Verslag huishoudelijke elektrische installatie op laagspanning en zeer lage spanning

Referentie: **006-20261029-06**	Datum controle: **29/10/2026**
Keurder: **006**

Eigenaar:	**Nancy van Heertum**	EAN-code:	**541448820056616024**
Adres installatie:	**Azaleastraat 15, 2400 - Mol**	Nummer teller(s):	**1lgz0470589070**
		Distributienetbeheerder installatie:	**Fluvius**

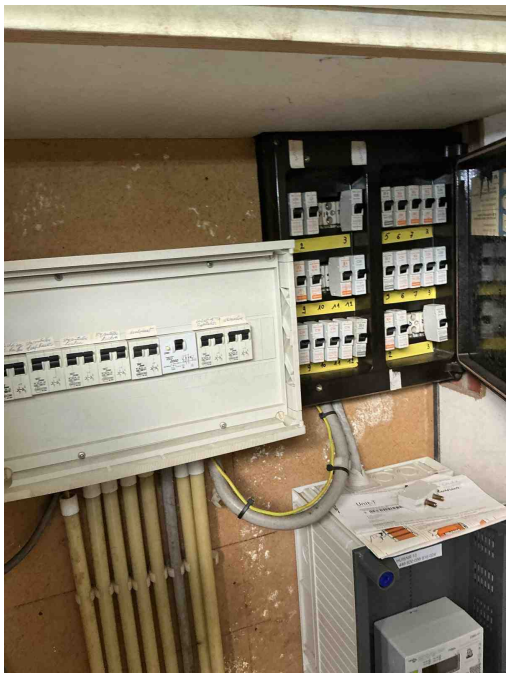
T21b - Het elektrisch materieel is niet geplaatst volgens de voorschriften van de fabrikant/ regels van goed vakmanschap. (Boek 1: 1.4.1.3) Oa kamgeleider niet afdoende afgedekt aan uiteiden. Zie kans op rechtstreekse aanraking plaatsingsfiche fabrikant.
Opmerking: O.a. bord2

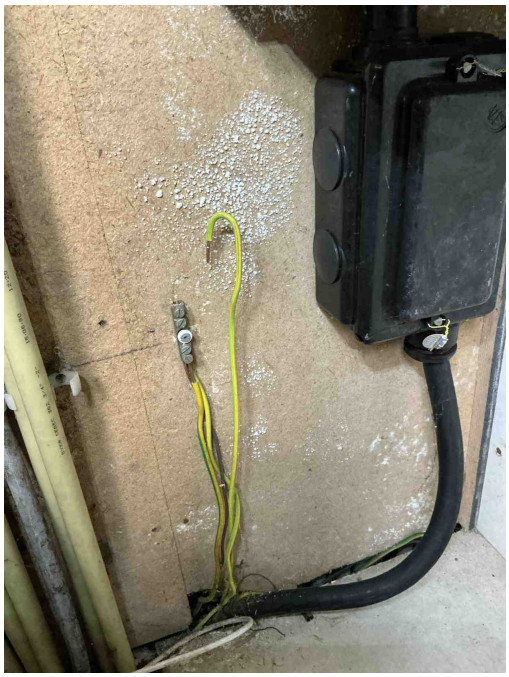
B26 - Het elektrisch bord kon niet gedemonteerd worden (Boek 1: 5.3.5.1).
Opmerking: O.a. bord1

B06 - Het elektrisch verdeelbord heeft niet de minimale beschermingsgraad IPXX-B in een gewone ruimte (Boek 1: 4.2.2.3).
Opmerking: O.a. bord1

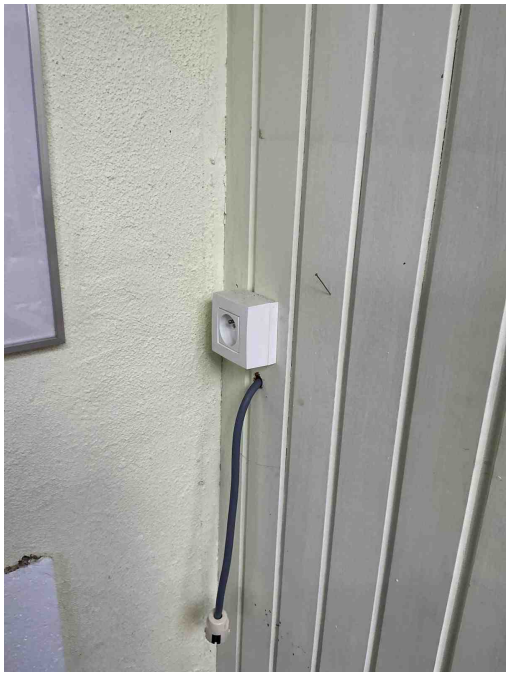
A01 - Een aardverbinding overeenkomstig de voorschriften ontbreekt (Boek 1: 5.4.2.1).
Opmerking: O.a. beide zijden van de onderbreker meten door naar bord2

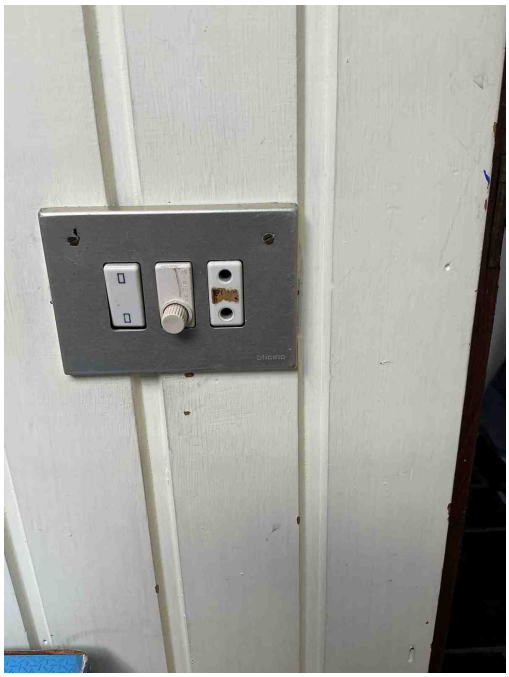
S07 - De situatieplannen stroken niet met de werkelijkheid (Boek 1: 3.1.2.1).
Opmerking: O.a. contactdoos links van bord2, kelder, nieuwe garage,...

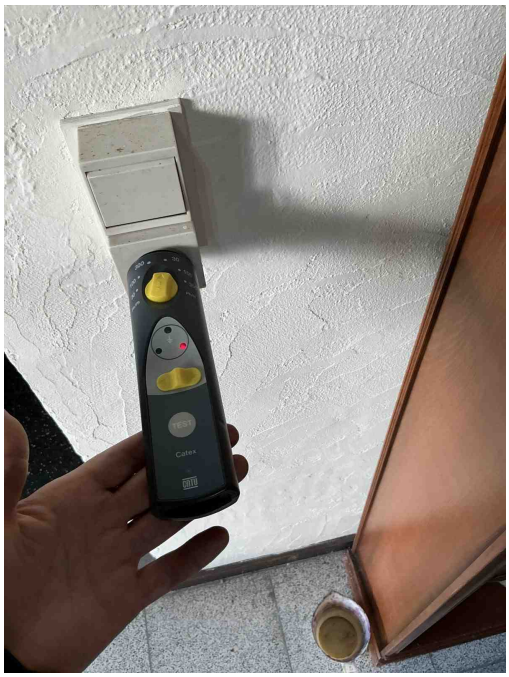
T11 - De contactdozen waarvan de toegekende stroomsterkte maximaal 16A en de toegekende spanning maximaal 250V bedraagt en niet bedoeld zijn voor de voeding van een of meerdere verbruikstoestellen voor een specifiek doel en niet geplaatst zijn in of op schakel- en verdeelborden, beschikken niet of IPXX-D (incl. gemeenschappelijke delen residentieel geheel) (Boek 1: 4.2.2.3/5.3.5.2).
Opmerking: O.a. werkruimte , kelder, badkamer

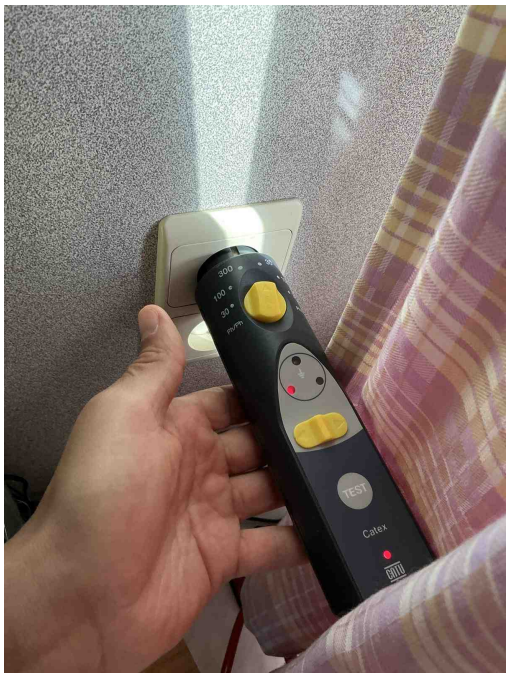
A16 - Er is geen continuïteit van de beschermingsgeleider van de contactdoos (Boek 1: 5.4.3.4).
Opmerking: O.a. keuken, badkamer , nieuwe garage

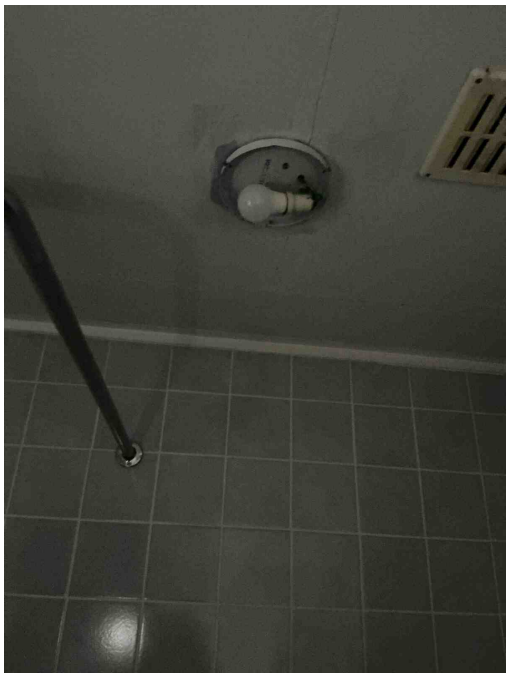
T09 - Bepaalde contactdozen en/of schakelaars zijn beschadigd (Boek 1: 1.4.1.3).
Opmerking: O.a. kelder

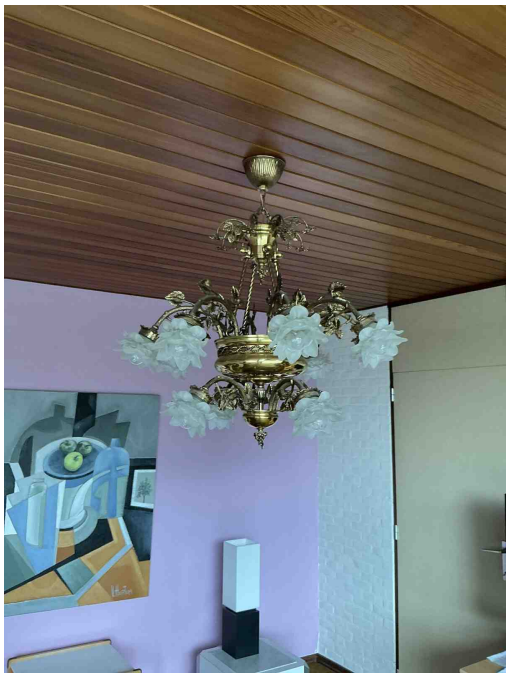
T23 - Het elektrisch materiaal is beschadigd. (Boek 1: 1.4.1.3).
Opmerking: O.a. lamp badkamer , lamp badkamer2

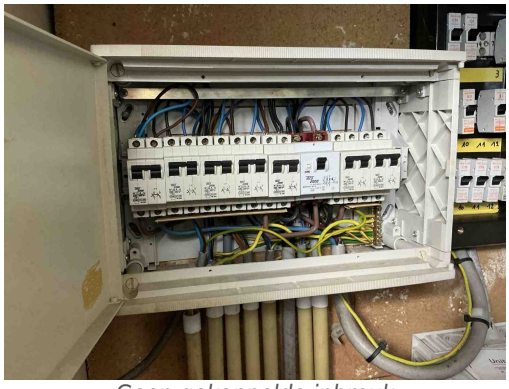
T24 - Het gebruik van elektrische machines of toestellen van klasse 0 en 0I is verboden. (Boek 1, Onderafdeling 4.2.4.3)
Opmerking: O.a. zithoek
